DZP/04PN/2017

Dotyczy: zapytania do postępowania o udzielenie zamówienia publicznego prowadzonego w trybie przetargu nieograniczonego na: „Dostawa wyposażenia dla Klinicznego Oddziału Otolaryngologii i Onkologii Laryngologicznej - lampy operacyjne”. Sygn. DZP/04PN/2017

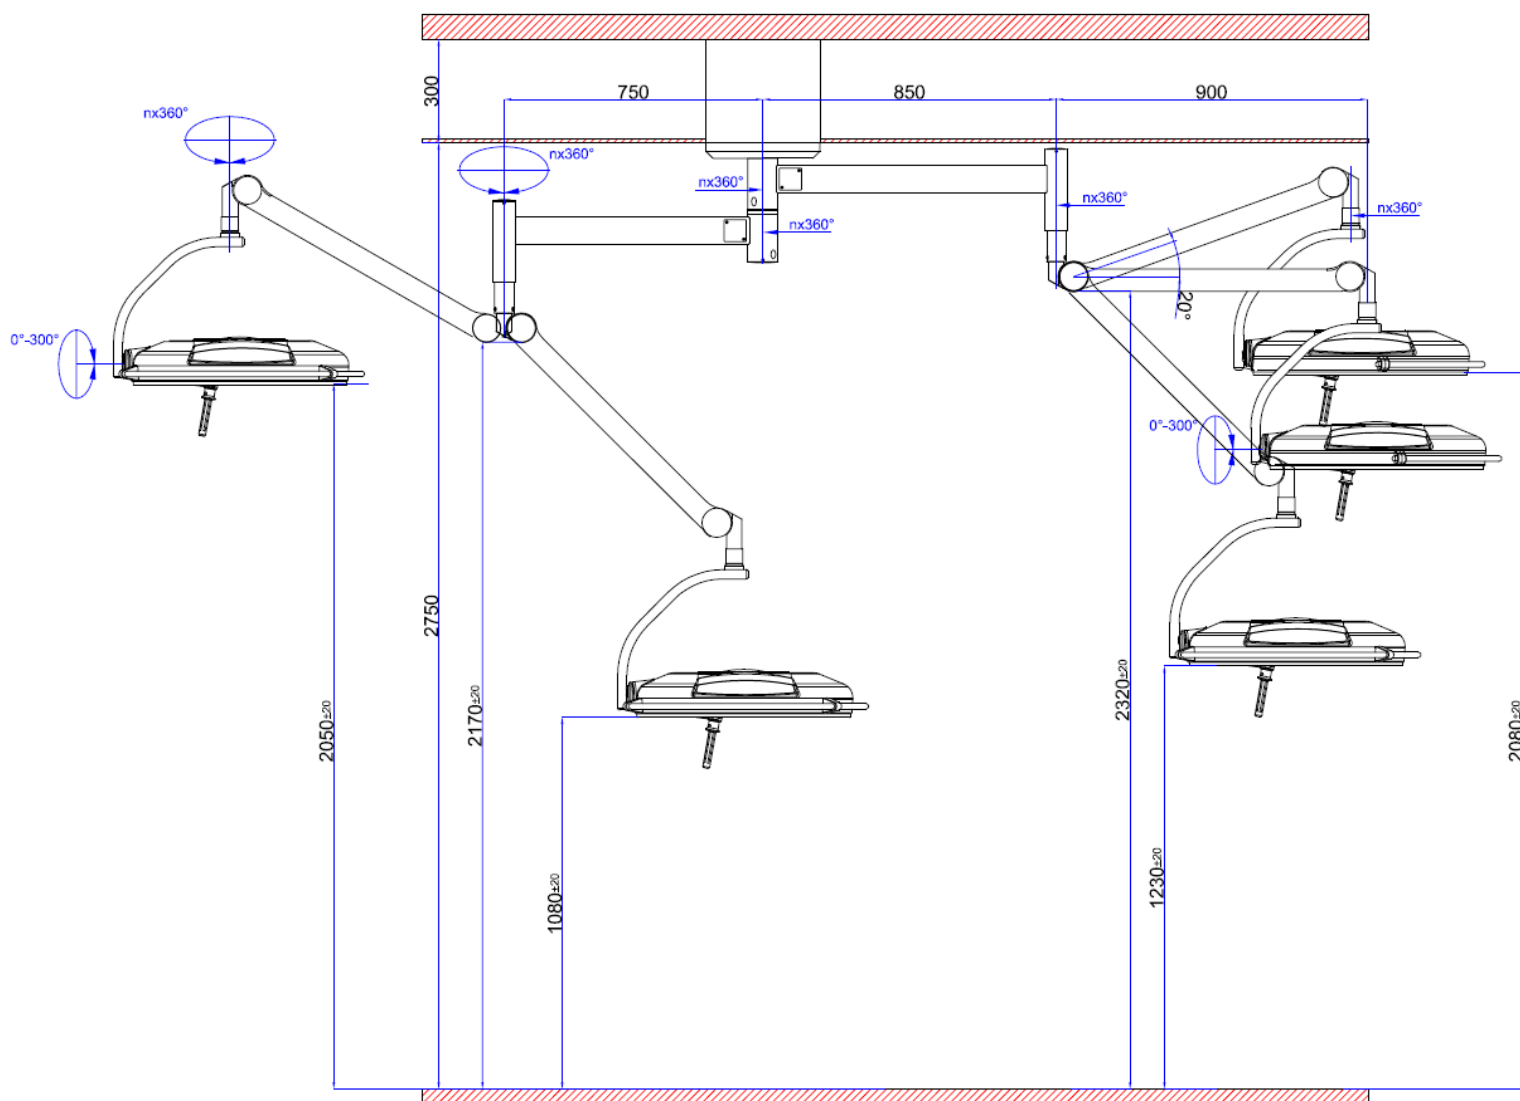
Czy zamawiający zgadza się na zaproponowane wysokości położenia kopuł przy założeniu podanej wysokości sali do sufitu podwieszanego i do stropu (załączony schemat)?

Tak, Zamawiający wyraża zgodę
